荖濃溪（里嶺）伏流水工程

基本設計報告

主辦機關：經濟部水利署

執行機關：經濟部水利署南區水資源局

圖 2-1-3 屏東平原水文地質柵狀圖(中央地質調查所，2004)

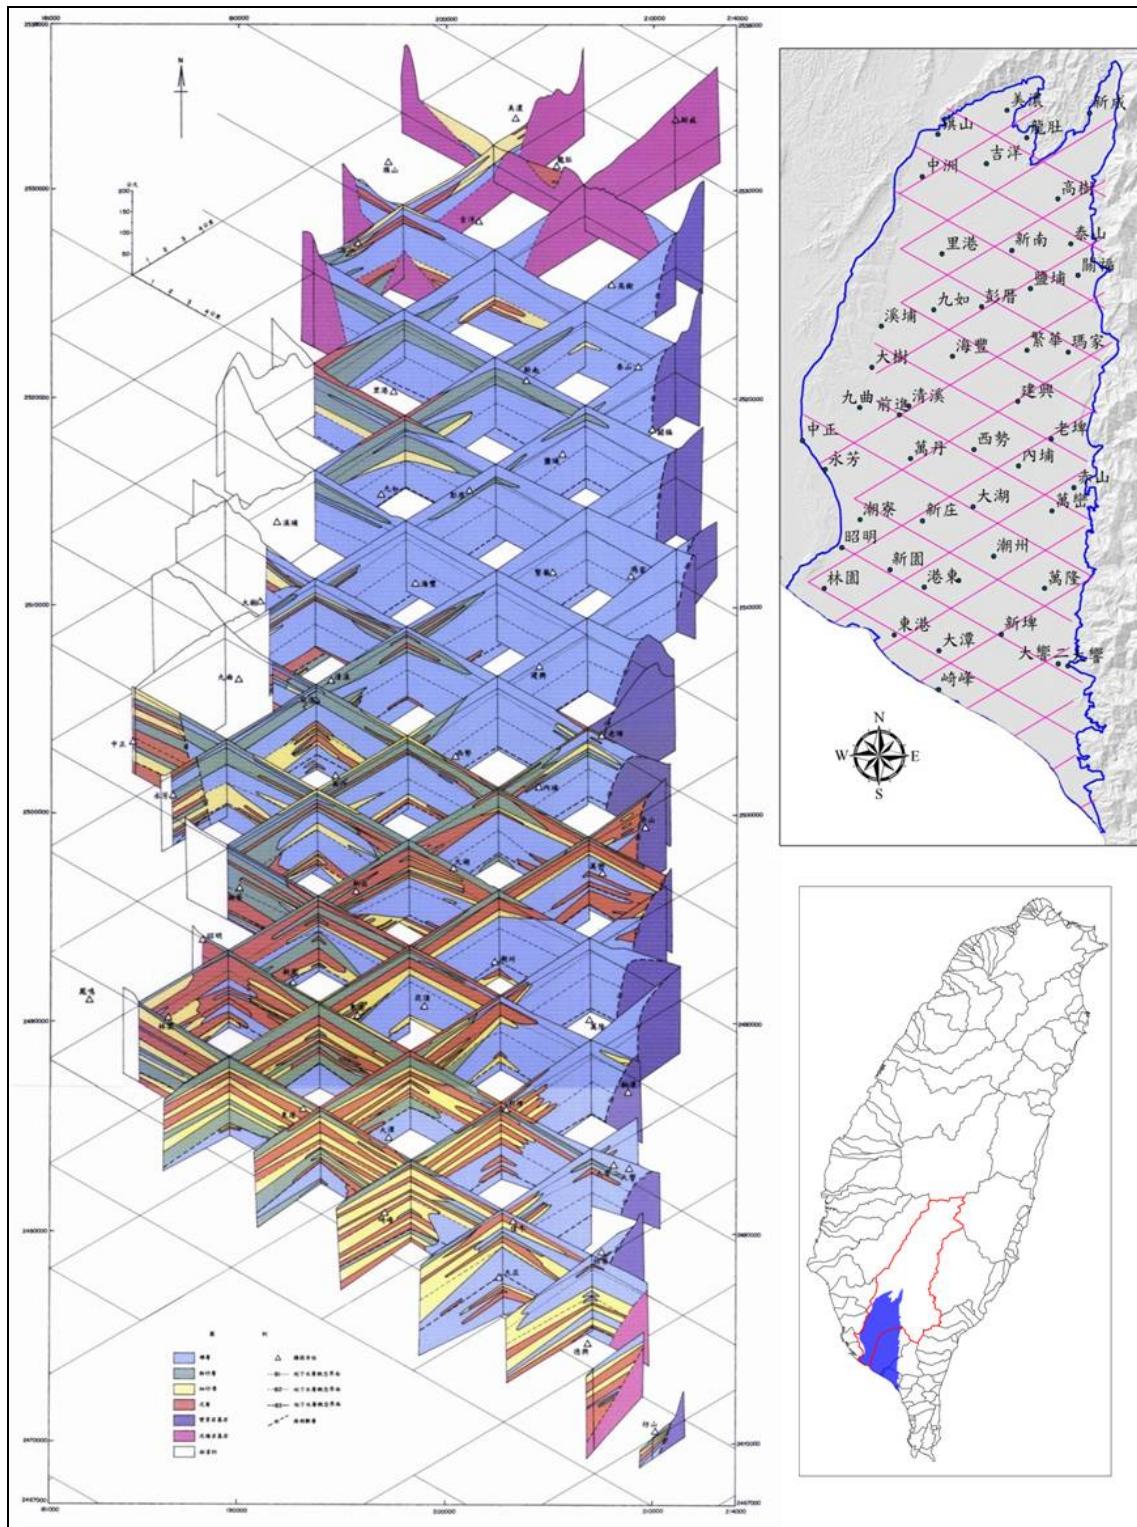
審查意見	回覆及辦理情形	回覆說明納入報告	
		章節/圖/表	頁次
2.部分圖例文字不清，如圖2-1-3等。	圖 2-1-3 為引用「中央地質調查所」2004 年之報告附圖，受限於頁面解晰度無法清楚顯示圖例，且版權屬該所不宜由本局修改其圖例，其中藍色為礫層、綠色為粗砂層、黃色為細砂層、橘色為泥層、紫色為變質岩基岩、粉色為沉積岩基岩、白色為缺資料、B1、B2、B3 為地下水層概念界面等，詳細建議可借閱相關報告。	圖 2-1-3	2-7
3.P.2-19 表 2-3-2 表格建議將N.D.備註於表下。	已補充備註。	表 2-3-2	2-19
4.P.2-30 根號之圖表示似少了上面的線。	已修正。	第二章	2-30
5.P.2-38 表 2-5-4 篩分析試驗為何粉土及黏土未分開標示？另孔號 107BH-02 之篩分析加總為 99%。	因本工程位置地質鑽探進尺範圍大部份為卵礫石層，由鑽探過程現場土壤組成顆粒研判，本工程區內大部份鑽孔之土壤顆粒組成均勻，含粗細顆粒砂且無黏性，故推估應不含有(或含量極低)粉土或黏土成分，爰未分開標示；另孔號 107BH-02 之篩分析加總未達 100%，係因未將小數點後數字記入。	表 2-5-4	2-38
6.P.12-5 表 12-2-1 工程費之單位應為(仟元)？	已補充單位。	表 12-2-1	12-5
<b>十二、本署水利規劃試驗所</b>			
1.P5-4 莿濃溪斷面 75~79 沖刷深度約 5.65~9.26m，與 P6-2 沖刷深度約 13.4m 不同，請釐清。	第五章係為原規劃顧問公司以 Blench 經驗公式分析之沖刷深度；第六章係為本工程依經濟部水利署「伏流水取水工程規劃設計施工作業要	-	-
